工程指示 / 要求簡箋 ENGINEER INSTRUCTIONS (E.I.)

工程指示編號:	EI- 4790E	修改版本:	E
	HK- 1628		
工程編號:	J 853	工程名稱:	大窩坪 (延坪道)
收件人:	生統	發件人:	Lai Sik Hung
工程項目:	T3 幕牆單元件生產 (大貨)(修訂E: 因拉巴及鎖點位置錯誤修改 加工圖	日期:	21/09/2022

內容: 修訂E: 因拉巴及鎖點位置錯誤, 修改加工圖
T3 幕牆單元件生產
完成上列要求日期: 05/10/2022

名稱	T窗玉拉巴	制圖	付吉寧	2022.05.20	修改	A		
材料	X85964	復核	謝永林	2022.05.28	日期	2022.09.14		
顏色	JMQ213457(三塗)	批準	胡哥		圖號	UN-LB05L

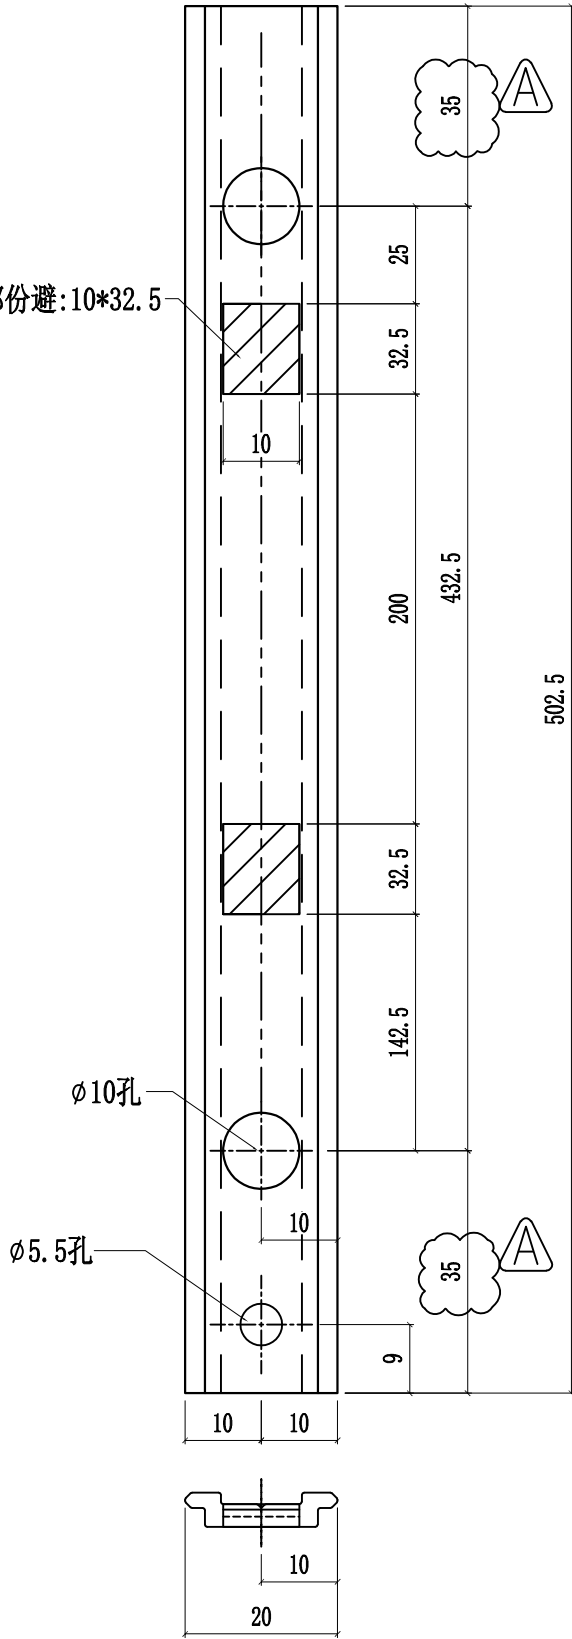
陰影部份避: 10\*32.5

以工厂实际安装测试, 修改锁点孔位

名稱	窗玉拉巴	制圖	付吉寧	2022.05.20	修改	A		
材料	X85964	復核	謝永林	2022.05.28	日期	2022.09.14		
顏色	JMQ213457(三塗)	批準	胡哥		圖號	UN-LB05R

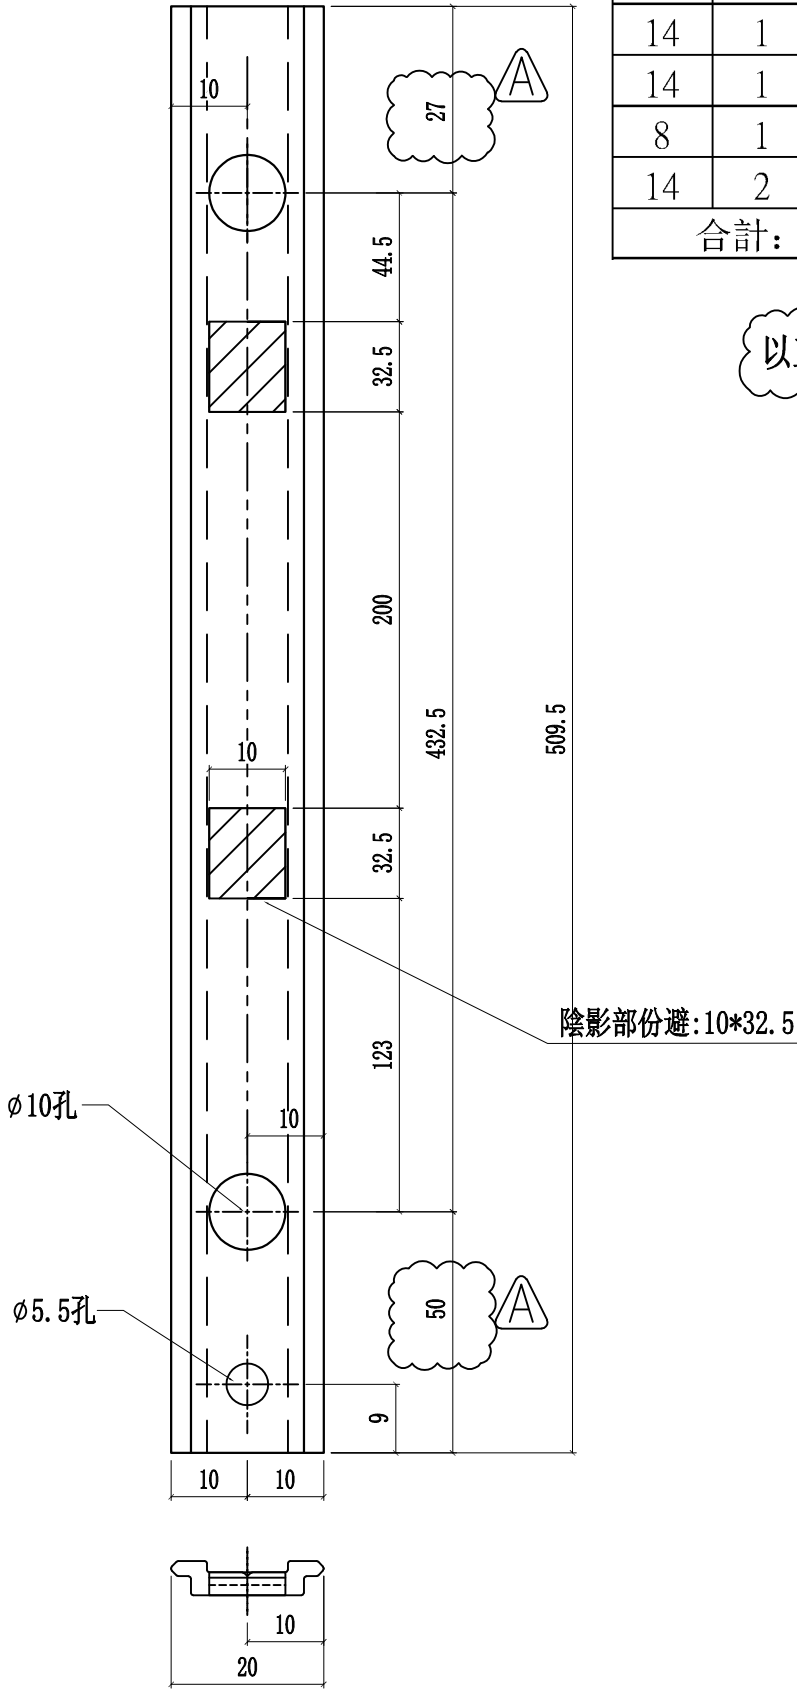
以工厂实际安装测试，修改锁点孔位

名稱	T窗玉拉巴	制圖	付吉寧	2022.05.20	修改	A		
材料	X85964	復核	謝永林	2022.05.28	日期	2022.09.14		
顏色	JMQ213457(三塗)	批準	胡哥		圖號	UN-LB05aL

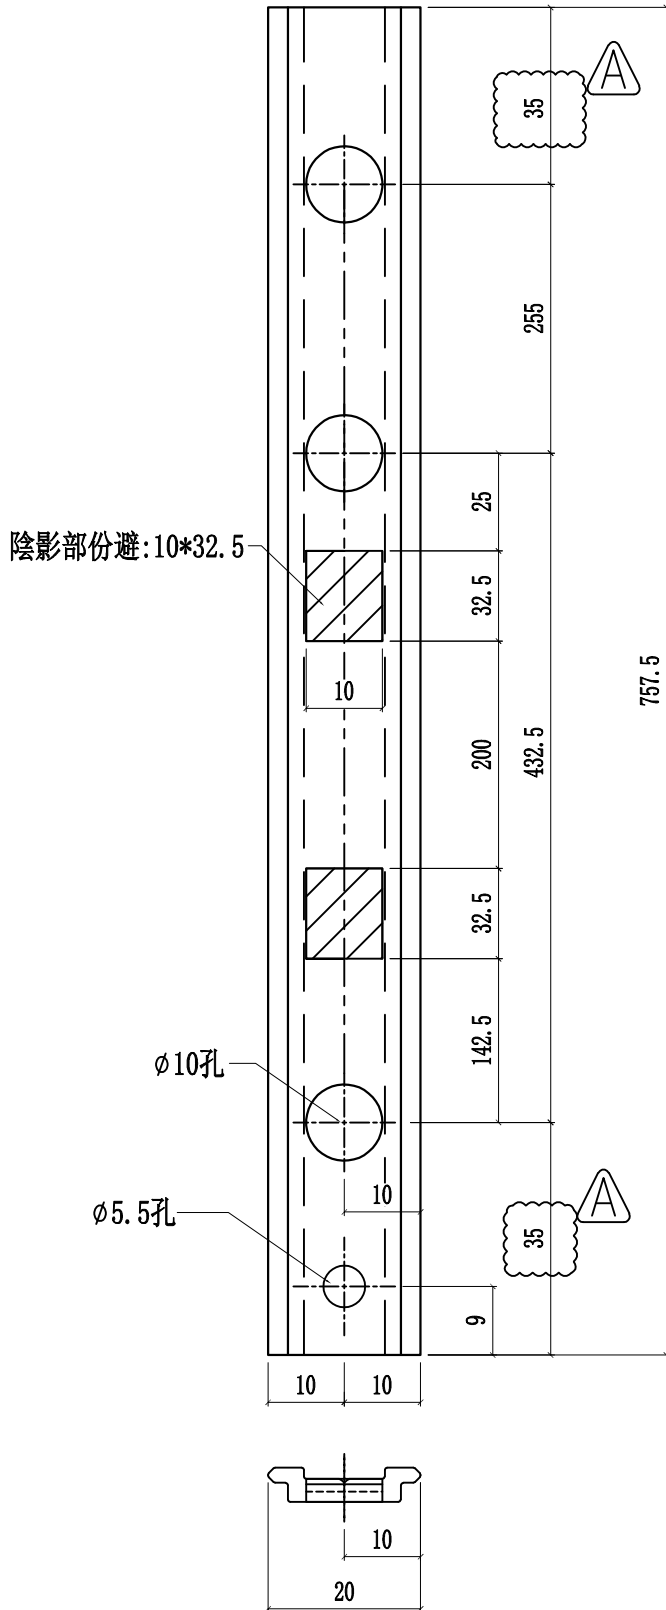
以工厂实际安装测试，修改锁点孔位

名稱	多點鎖放樣圖	制圖	付吉寧	2022.05.20	修改	A	B	C
材料	-	復核	謝永林	2022.05.28	日期	2022.07.26	2022.08.08	2022.09.14
顏色	JMQ213457(三塗)	批准	胡哥		圖號	J853-T01a

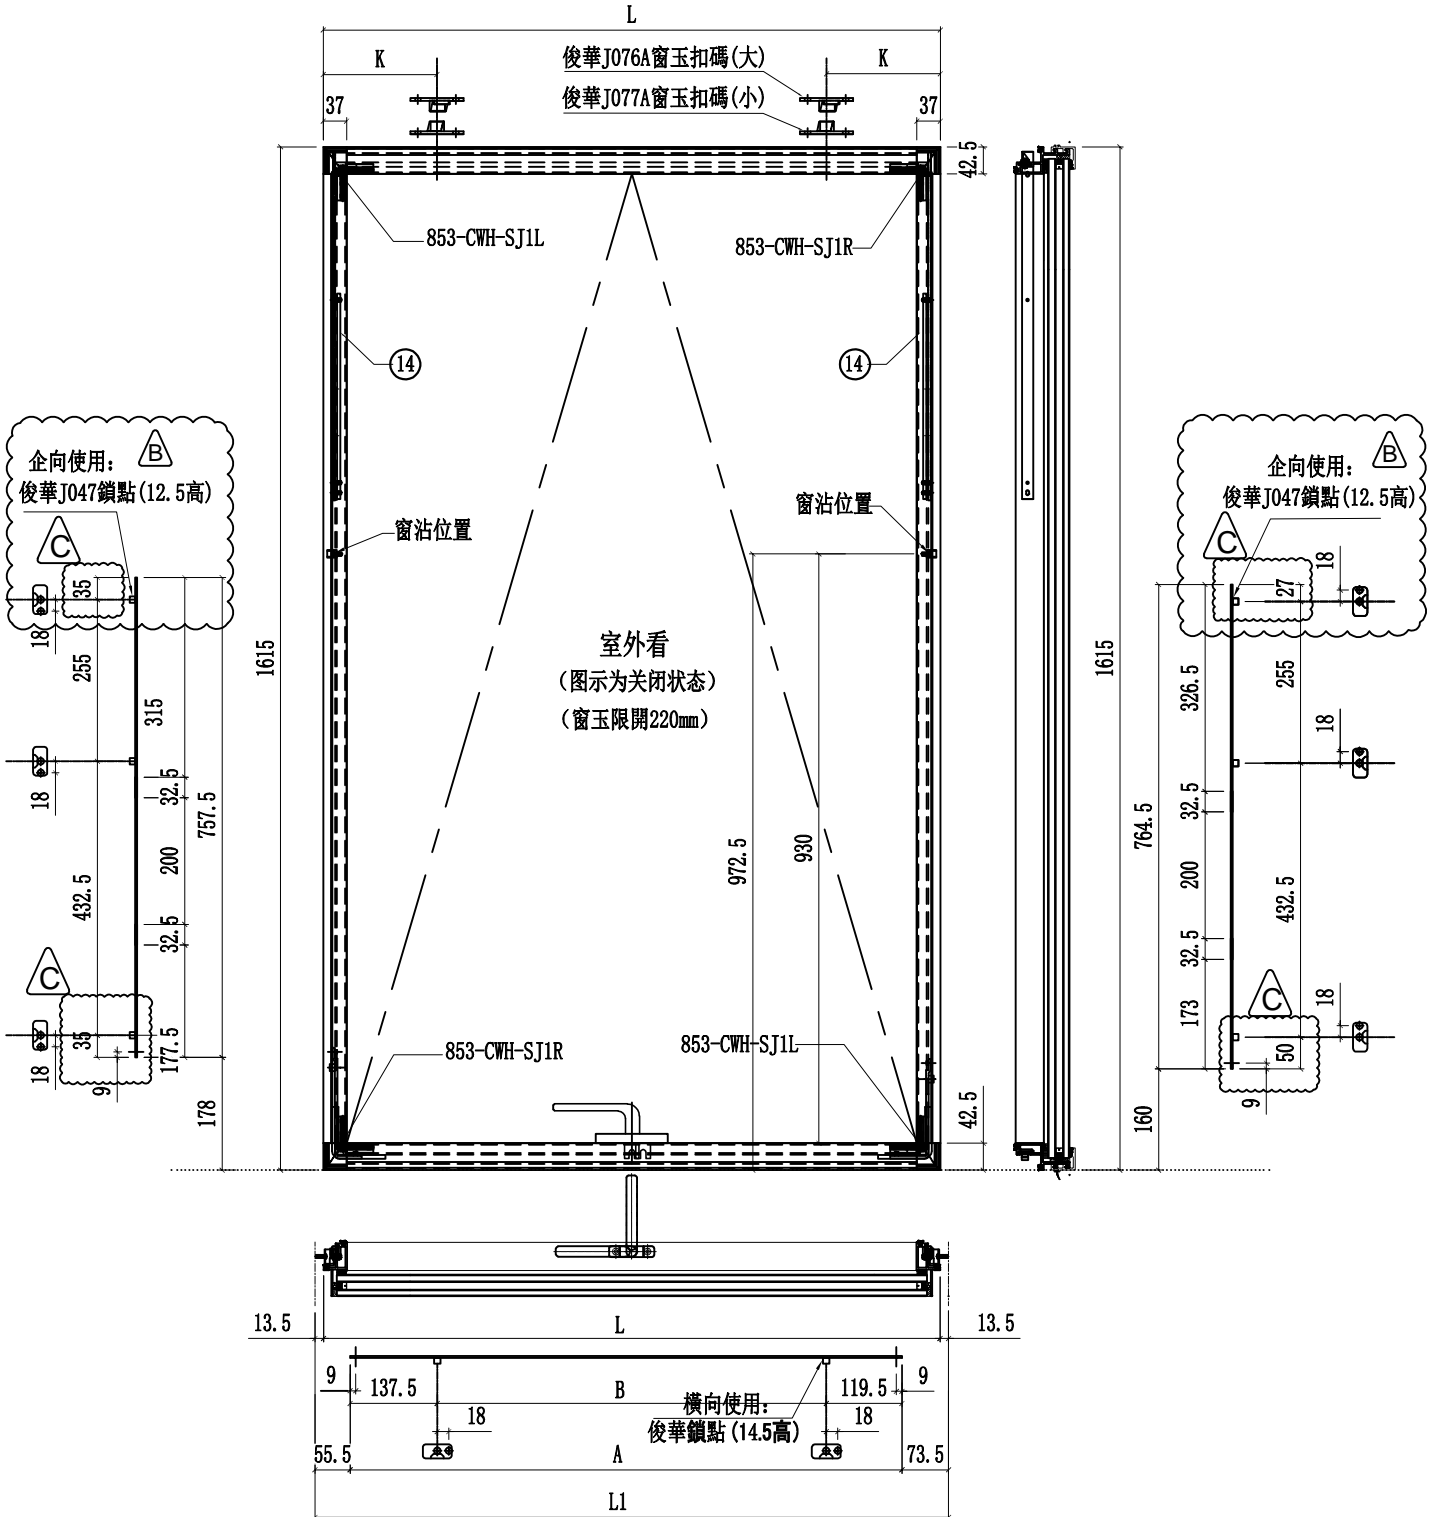
依據E14439-A 修改分格寬度及物料編號

依據E14956 修改企向鎖點  
原東成鎖點202-06(12.5高)  
更改為俊華鎖點(12.5高)

以工厂实际安装测试, 修改企向锁点尺寸

名稱	多點鎖放樣圖	制圖	付吉寧	2022.05.20	修改	A	B	C
材料	-	復核	謝永林	2022.05.28	日期	2022.07.26	2022.08.08	2022.09.14
顏色	JMQ213457(三塗)	批准	胡哥		圖號	J853-T06b

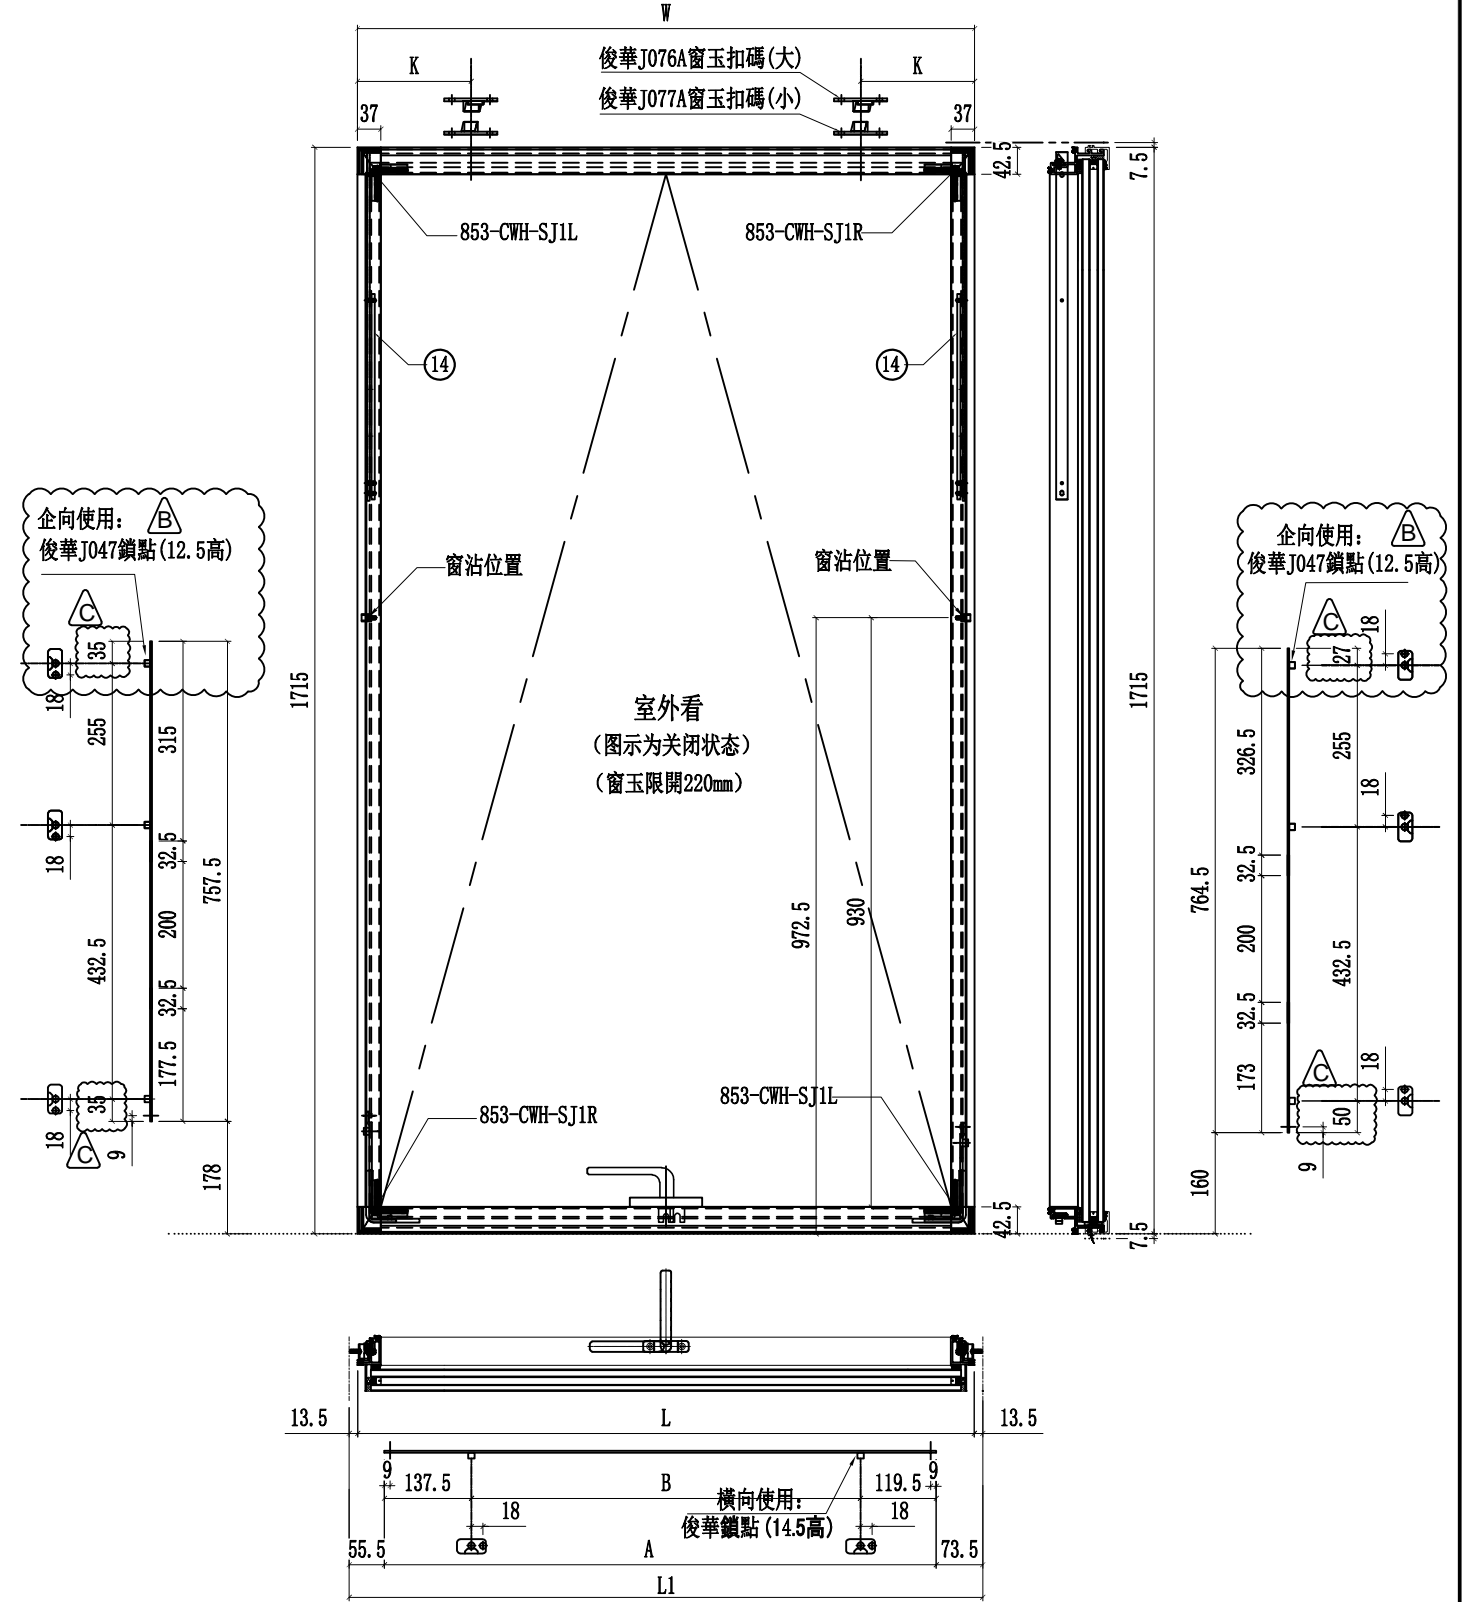
依據E14439-A 修改分格寬度及物料編號

依據B14956 修改企向鎖點  
原東成鎖點202-06(12.5高)  
更改為俊華鎖點(12.5高)

以工厂实际安装测试, 修改企向锁点尺寸
